양재대로 방음벽 설치 반대에 관한 청원

심 사 보 고 서

2018년 2월 22일
도시안전건설위원회

[그림] 방음벽 설치 위치도

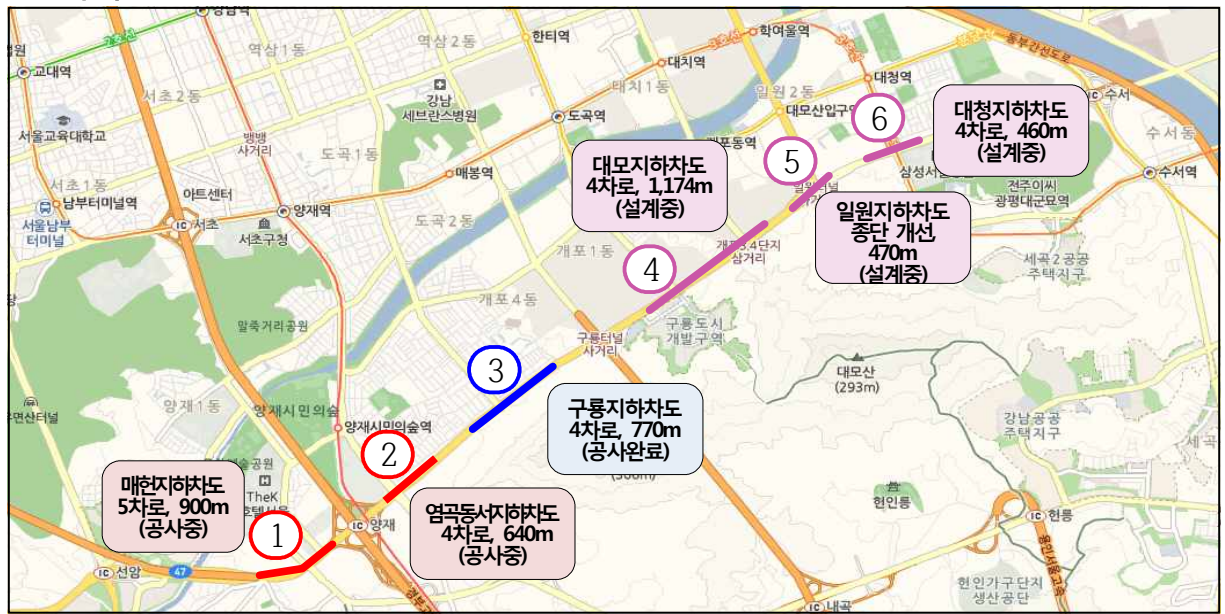
- 본 청원은 강남순환도시고속도로와 연계하여 양재대로의 연속류 확보를 위한 지하차도 설치 계획 중 구룡지하차도와 염곡동서지하차도 간 지상단절구간에 대하여 인근 주민들이 기존에 계획된 방음벽 설치를 반대하며 대안을 요청하는 사안임.

- 참고로, 구룡지하차도 이후의 잔여구간인 양재대로 지하차도 구간(대모지하차도, 일원지하차도(중단 개선), 대청지하차도)은 최종적으로 2017.10월 제4차 투자심사에서 대모지하차도는 계획대로 추진하되 일원지하차도와 대청지하차도는 계획을 재보완하는 ‘조건부’로 결정되어 현재 설계가 진행 중임.
- 양재대로 지하차도 구간(과천시 주암동~삼성서울병원사거리) 중 본 청원 구간은 구룡지하차도와 염곡동서지하차도 사이 지상구간에 해당하며, 환경부와 방음시설 환경영향평가 협의 결과(한강유역환경청 환경평가과-8130, 2010.09.08.)¹⁾ 소음환경기준 충족을 위해 700m 연장에 15m 높이의 투명방음벽 설치가 결정되어 이를 설계에 반영한 상태임([표] 참조).

[그림] 현재 서울시가 검토 중인 양재대로 방음시설 대안들

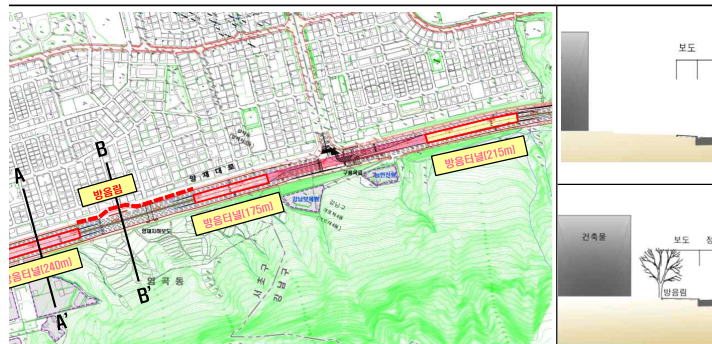
- 결과적으로, 서울시는 현재 여러 가지 대안으로 검토 중인 U-type 구간 방음터널, 방음벽, 방음림, 저소음포장 등의 다양한 조합을 통해 소음저감은 물론 주민이 만족할만한 최적의 절충안을 모색해야 할 것으로 보임([그림] 참조).

- 따라서, 서울시는 현재 여러 가지 대안으로 검토 중인 U-type 구간 방음터널, 방음벽, 방음림, 저소음포장 등의 다양한 조합을 통해 소음저감은 물론 주민이 만족할만한 최적의 절충안을 모색해야 할 필요가 있다고 판단하여 본회의에 부의하기로 함.
